Comune di
San Colombano al Lambro
 Provincia di Milano

Piano di governo del territorio

RELAZIONE ILLUSTRATIVA DEI PARERI, DELLE OSSERVAZIONI E DELLE CONTRODEDUZIONI

Delibera di adozione di PGT

Figura 9 - Stralcio Tav. 5 - carta di fattibilità - adottato

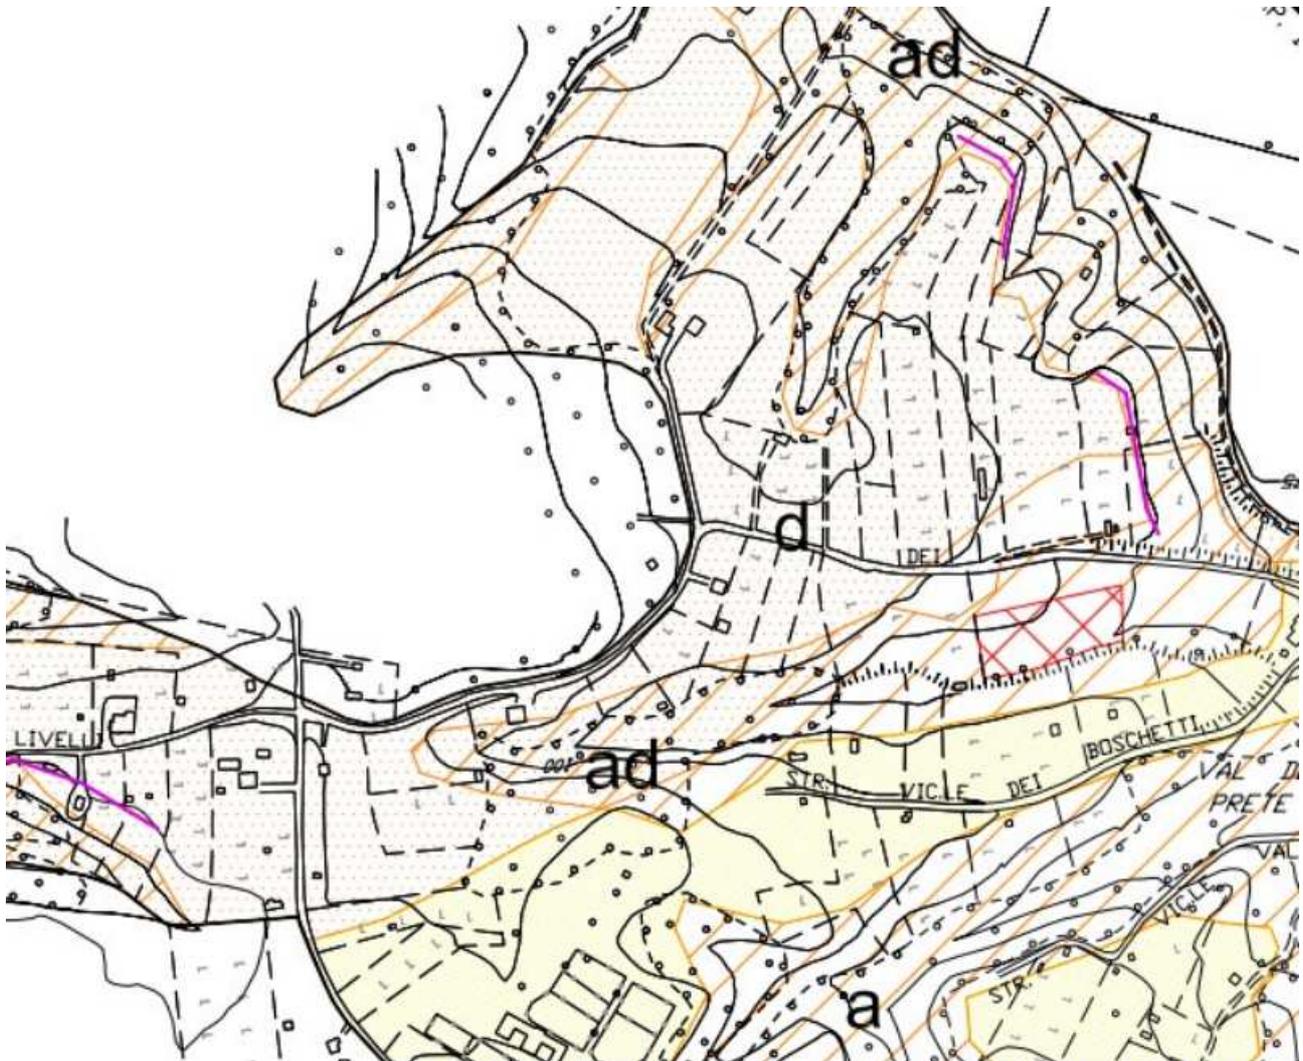
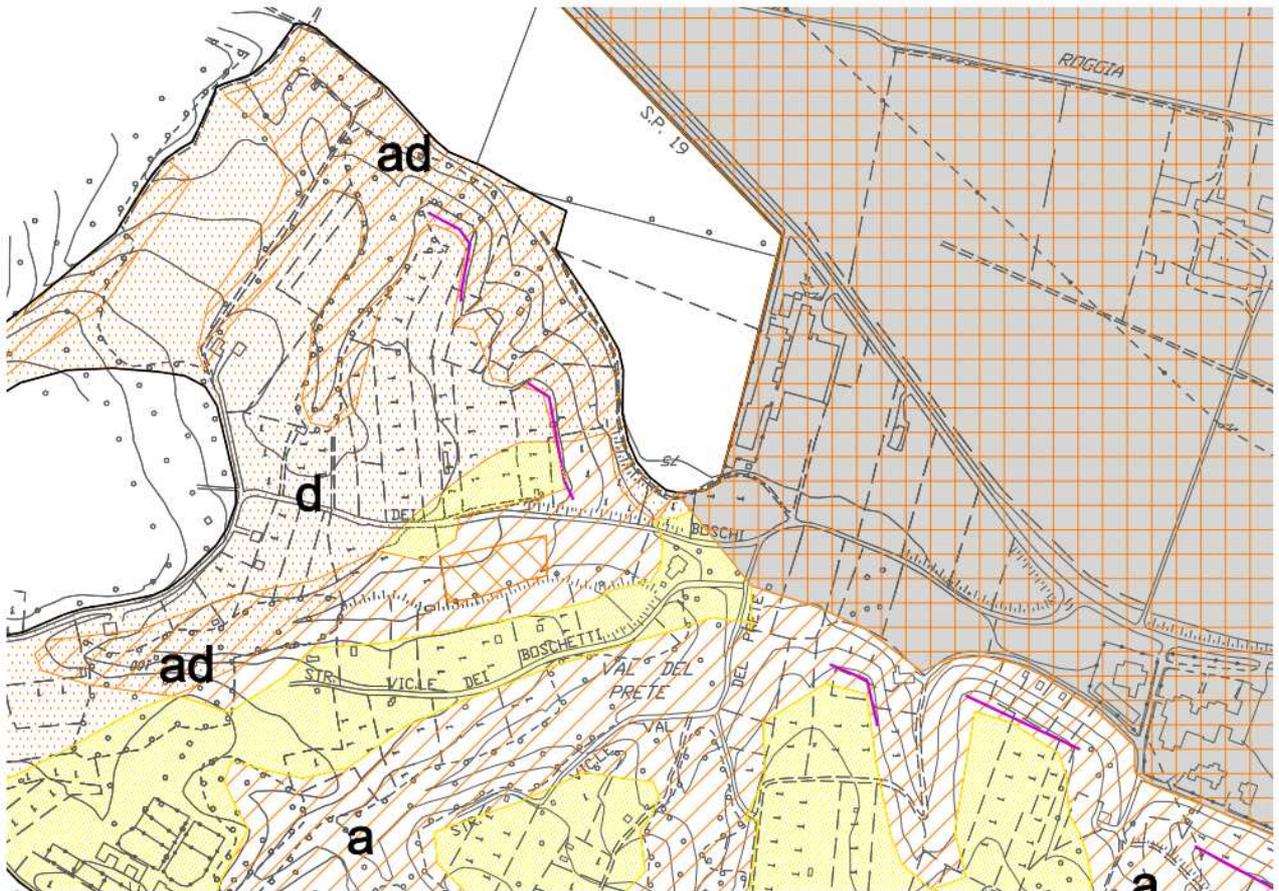
- **Commento dei Tecnici Incaricati:** *In recepimento di tale segnalazione è stata attribuita una classe 3e a tale settore, rispetto alla classe 4c originaria, integrando le norma relativa a tale classe in base ai contenuti dell'art. 48 delle NdA del PTCP; in particolare andranno considerate le prescrizioni indicate nella certificazione provinciale di avvenuta bonifica, in base alle quali valutare di conseguenza adeguate classi di fattibilità geologica e destinazioni d'uso per i siti specifici. Tale modifica di classe non comporta di fatto una riduzione del grado di tutela ambientale dell'area, subordinando pertanto il futuro utilizzo alla effettiva situazione risultante e certificata dagli enti preposti*

- **Azioni svolte:** Riferimento Norme Tecniche di attuazione della Componente geologica - 1 - modificata la classe di fattibilità 4c in 3e; 2 - recepite nella classe 3e le prescrizioni indicate nell'art. 48 delle NdA del PTCP; 3 - tavola 5 - Carta di fattibilità è raffigurato il cambio di classe.

Figura 28 - Stralcio Tav. PR01_1b - PGT adottato

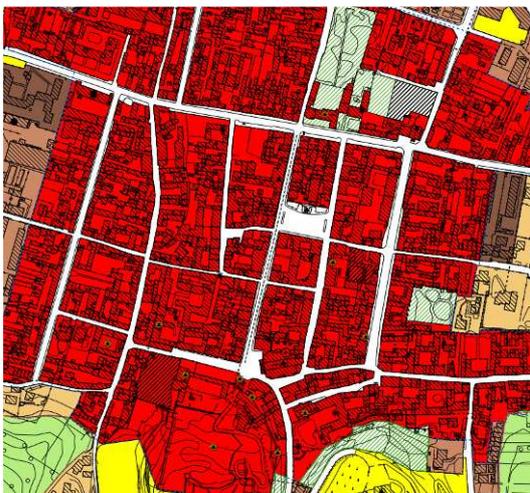
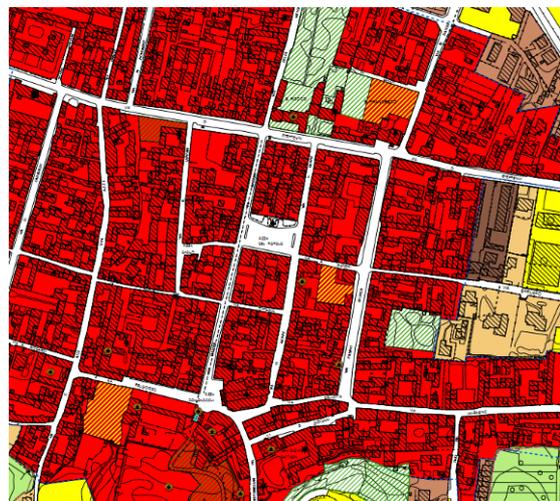
Oggetto ampliato: 1. Verificare la correttezza del perimetro del centro storico; 2. Il verde privato in ambito di centro storico è rappresentato in modi differente; ex Oratorio San Rocco, Via Vittoria/Via Steffenini - Palazzo Lanzani, via Lanzani/Via Steffenini; 3. I parcheggi in ambito di centro storico sono rappresentati in modi differenti: Via Battisti, Via Baruffo, Via Belgioioso, Palazzo Comunale; 4. Parcheggi ed attrezzature pubbliche devono essere rappresentati con lo stesso retino giallo; 5. verificare le incongruenze tra legenda e tavola nella rappresentazione dei parcheggi e del verde privato (retini)

Azioni svolte: Modificate tavole PR01_1a e PR01_1b

Figura 5 - Stralcio Tav. DP02_2.1 – PGT adottato

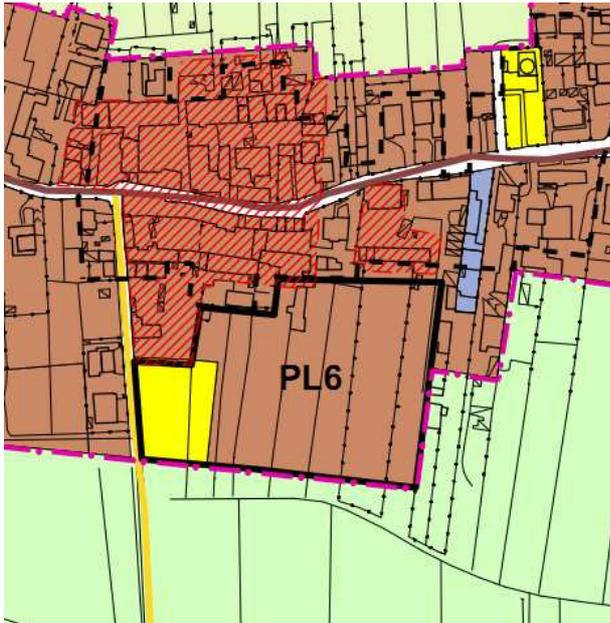
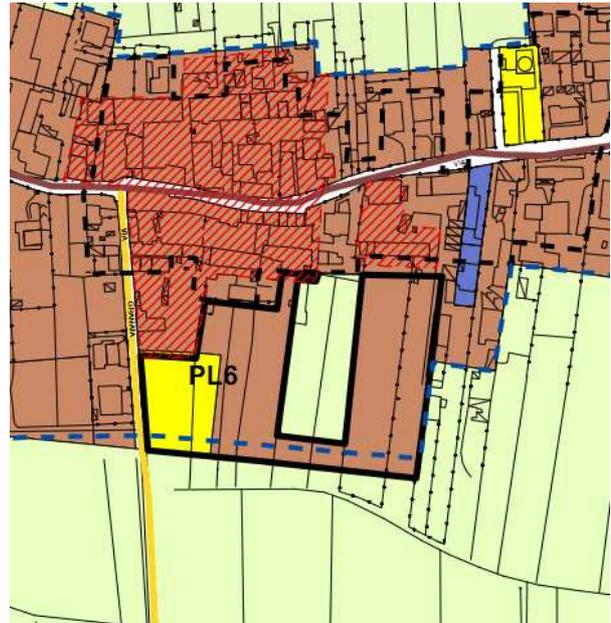
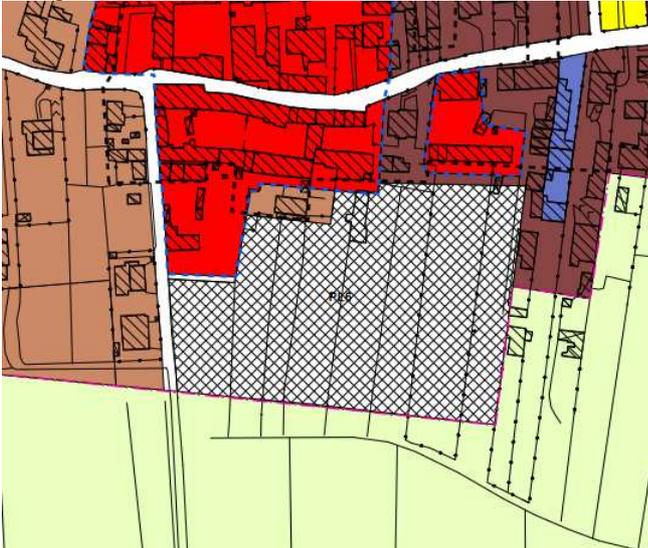
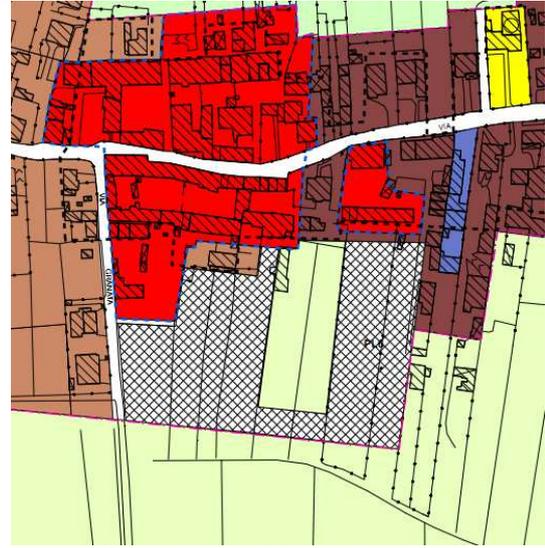
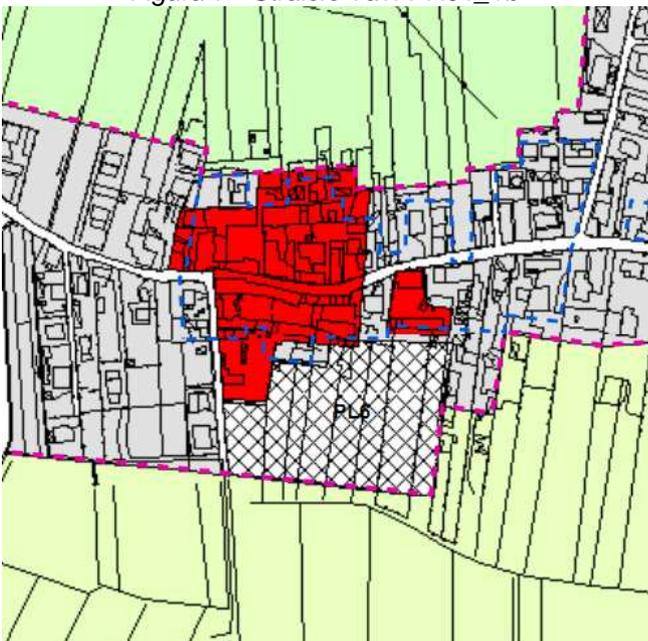
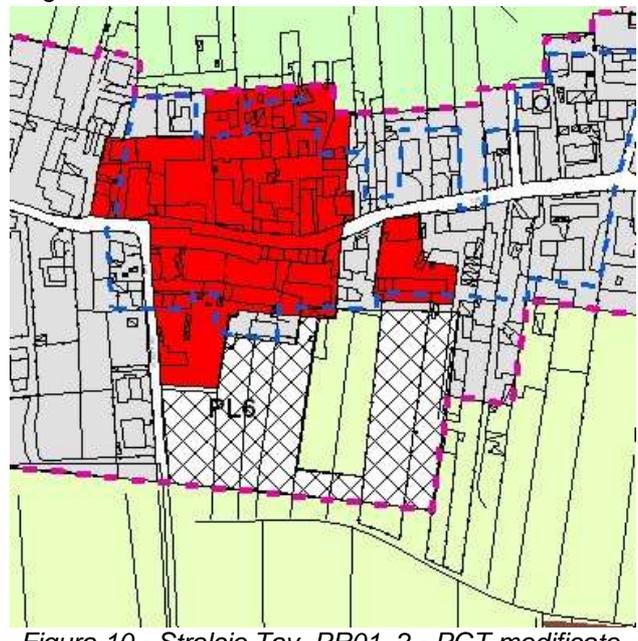
PARZIALMENTE ACCOGLIBILE. L'osservazione in sé risulta accoglibile, deve collocarsi in una scelta condivisa con le proprietà delle aree circostanti, dove di comune accordo presentano istanza comune chiedendo l'eliminazione o in subordine la modifica della perimetrazione del PL6. Si propone quindi lo stralcio dell'area in oggetto, preservando l'accessibilità ai lotti interessati al mantenimento della possibilità edificatoria tramite pianificazione attuativa. Permane comunque la possibilità di scelta dell'Amministrazione Comunale di stralciare il PL6, dato il perdurare dell'inattività pianificatoria.

Proposta: PARZIALMENTE ACCOLTA; rimane all'interno del PL6 una piccola porzione di area necessaria per mantenere il piano accorpato.

Azioni svolte: Modificate le tavole DP02_2.1, PR01_1a, PR01_1b e PR01_2; modificate le tabelle di dimensionamento inserire nella relazione del Documento di Piano, Piano delle Regole e Piano dei Servizi

Figura 11 - Stralcio Tav. PR01_1b - PGT adottato

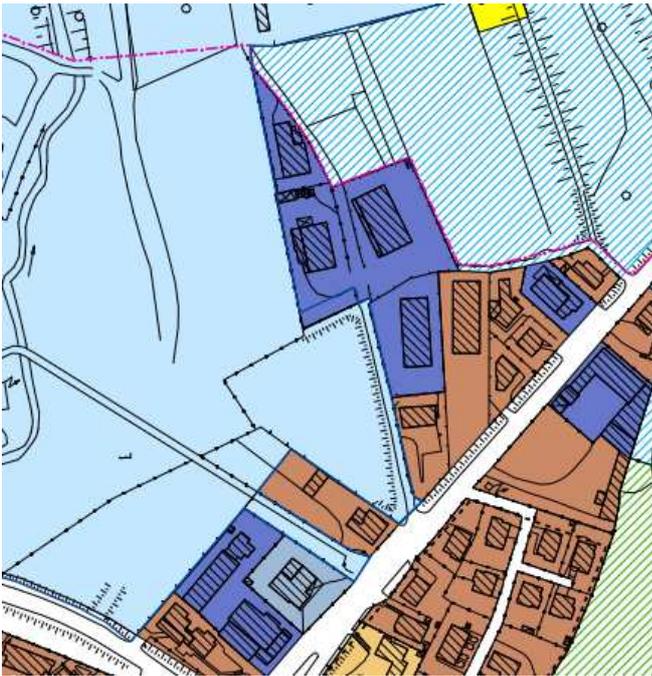
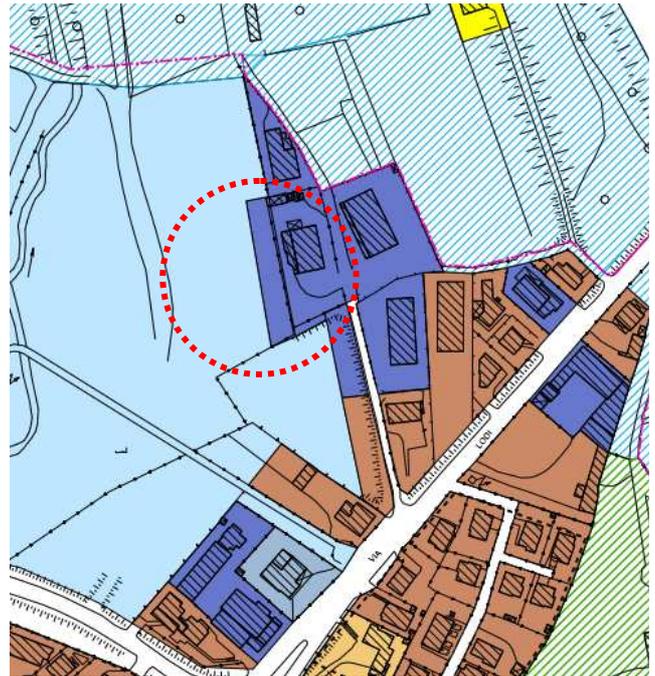
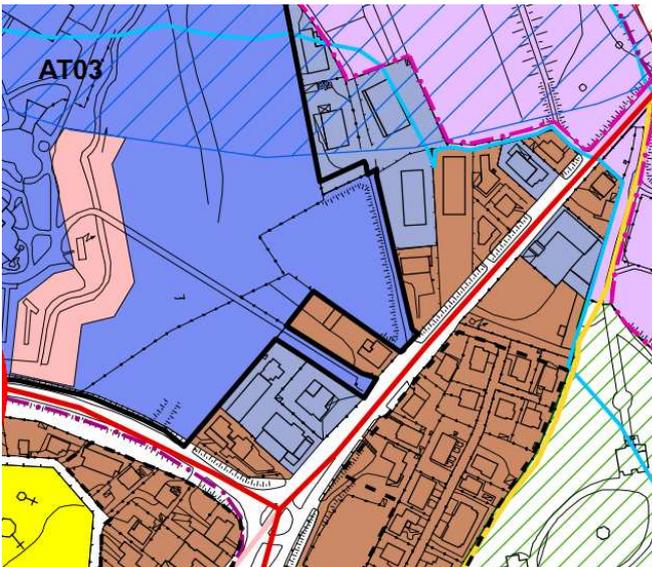
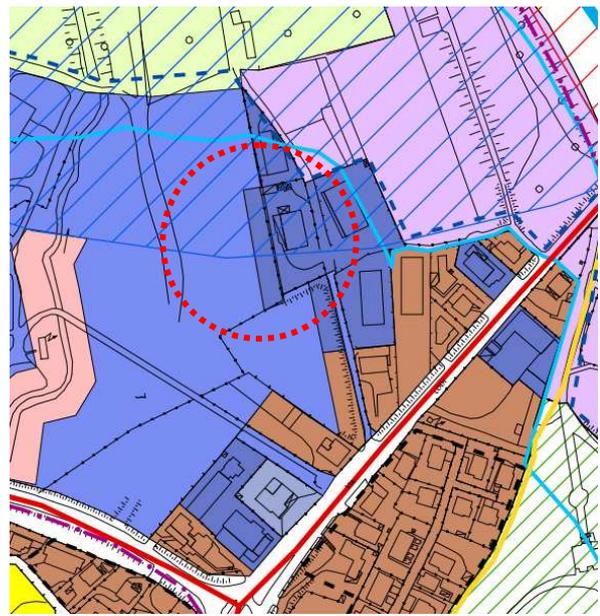
Si propone l'accoglimento previa verifica della possibilità di modifica del perimetro dell'AT03 all'interno del quale ricadono le aree dell'osservante.

Azioni svolte: Modificate le tavole DP02_2.1, PR01_1a e PR01_1b

Figura 15 - Stralcio Tav. PR01_1b - PGT adottato

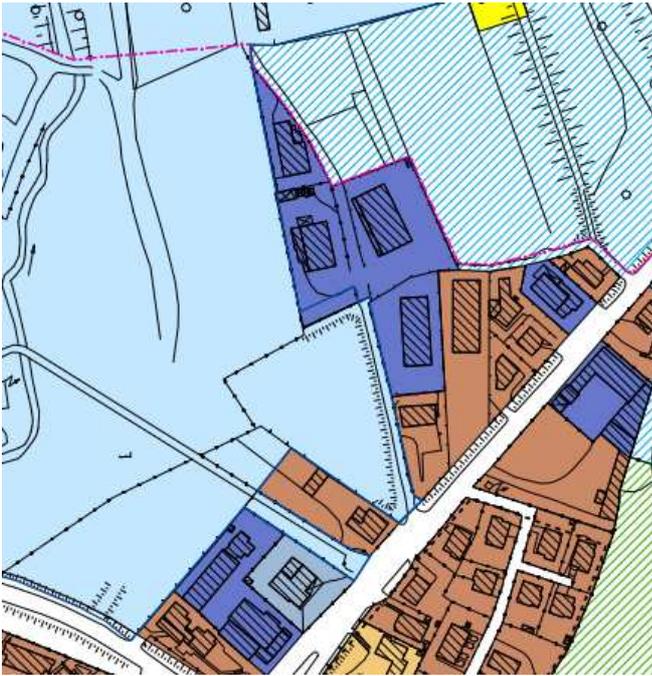
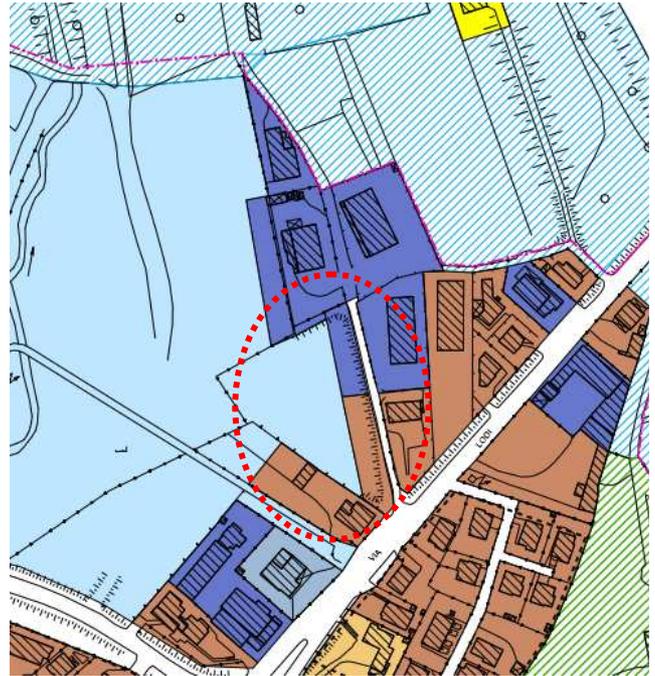
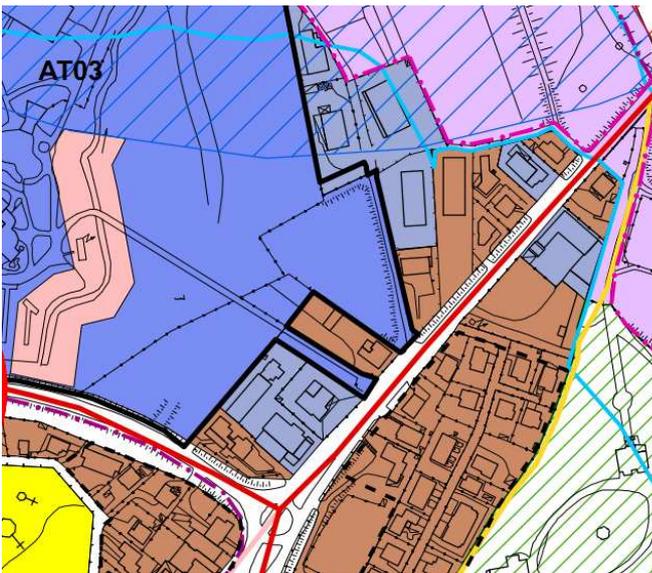
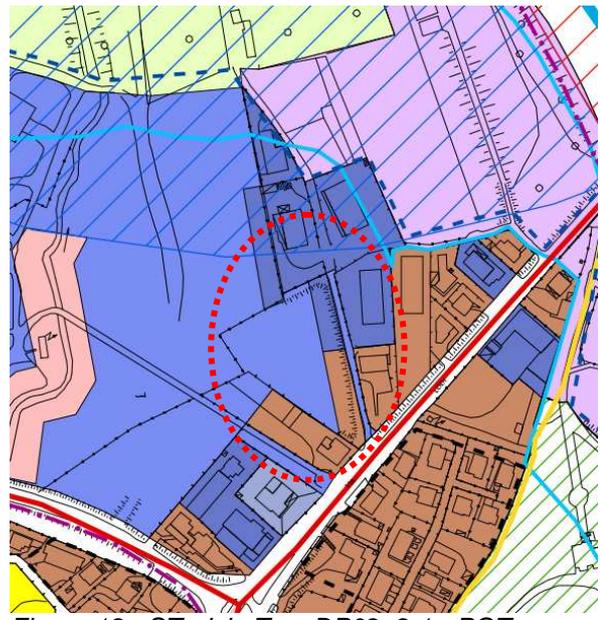
Proposta: ACCOLTA; coerentemente con il parere dei tecnici l'area viene destinata in parte alla residenza ed in parte al produttivo artigianale;

Azioni svolte: Modificate le tavole DP02_2.1, PR01_1a e PR01_1b

Figura 21 - Stralcio Tav. DP01_2.5 - PGT adottato

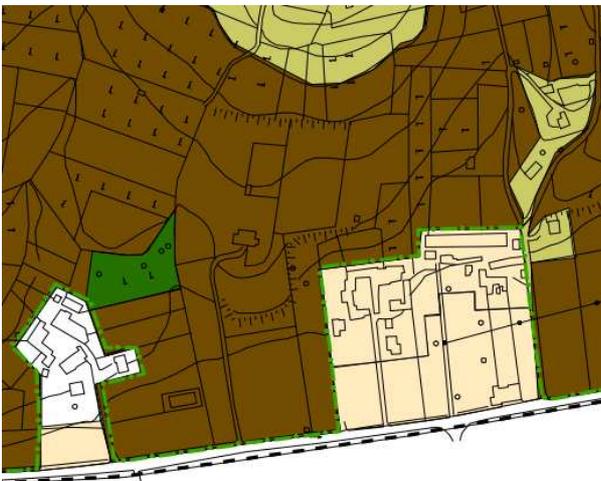
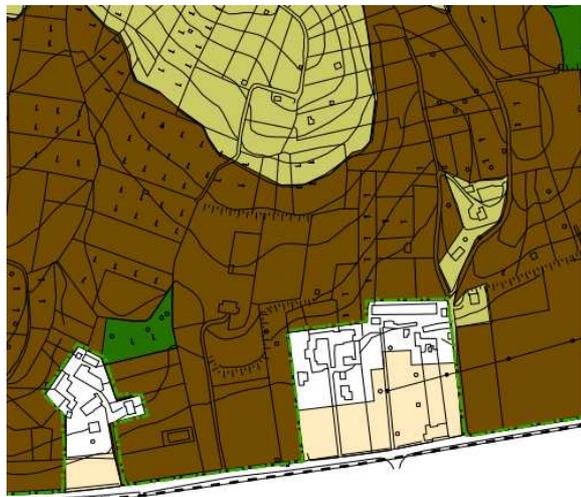
Oggetto: Osservazione 2 - DdP
TAV. DdP 01_02.5
Modifica destinazione in "Residenziale"

Proposta: PARZIALMENTE ACCOLTA; viene corretto l'errore cartografico.

Azioni svolte: Modificata la tavola DP01_2.5

Figura 25 - Stralcio Tav. DP01_2.8 - PGT adottato

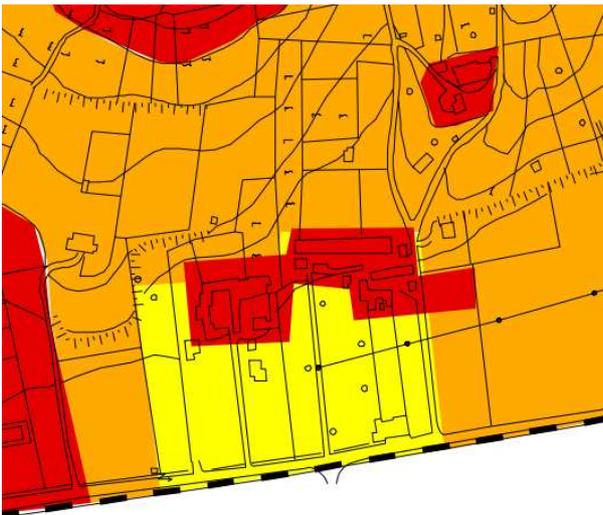
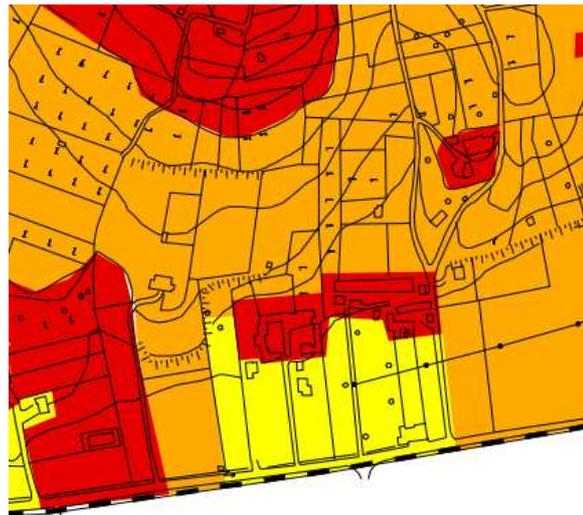
Oggetto ampliato: Richiesta riduzione del grado di sensibilità paesistica all'interno del nucleo abitato della Fraz. Cornaggia da 5 a 3. Si chiede di coerenzare questa Tavola con la TAV PR 1_4

Proposta: PARZIALMENTE ACCOLTA; Si intende accolta per la correzione degli errori cartografici

Azioni svolte: Modificata la tavola DP01_2.8

Figura 29 - STalicio Tav. DP01_1.2 - PGT Adottato

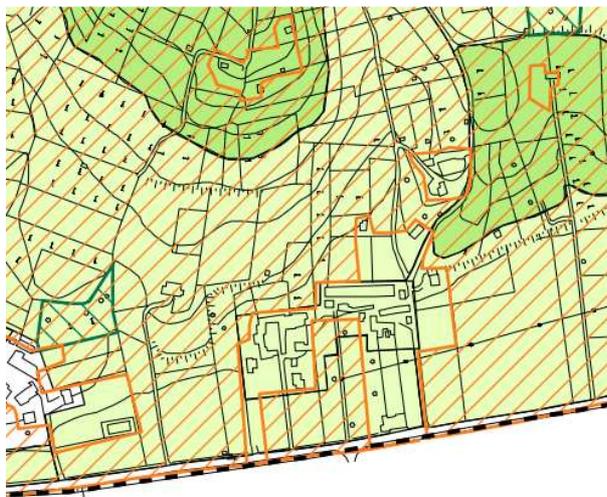
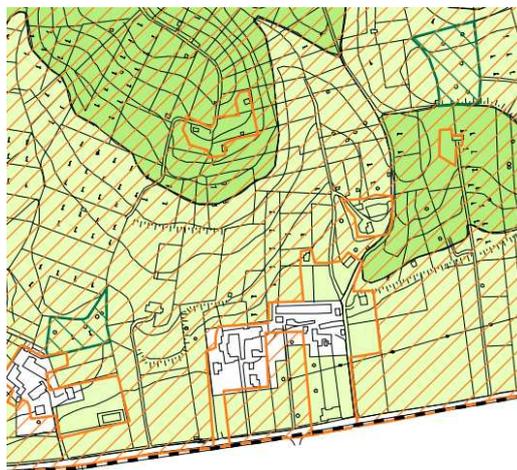
Oggetto: Osservazione 7 - DdP
TAV. DdP 01_1.2
Modifica perimetro ambito tessuto consolidato

Proposta: PARZIALMENTE ACCOLTA; viene corretto l'errore cartografico.

Azioni svolte: Modificata la tavola DP01_1.2
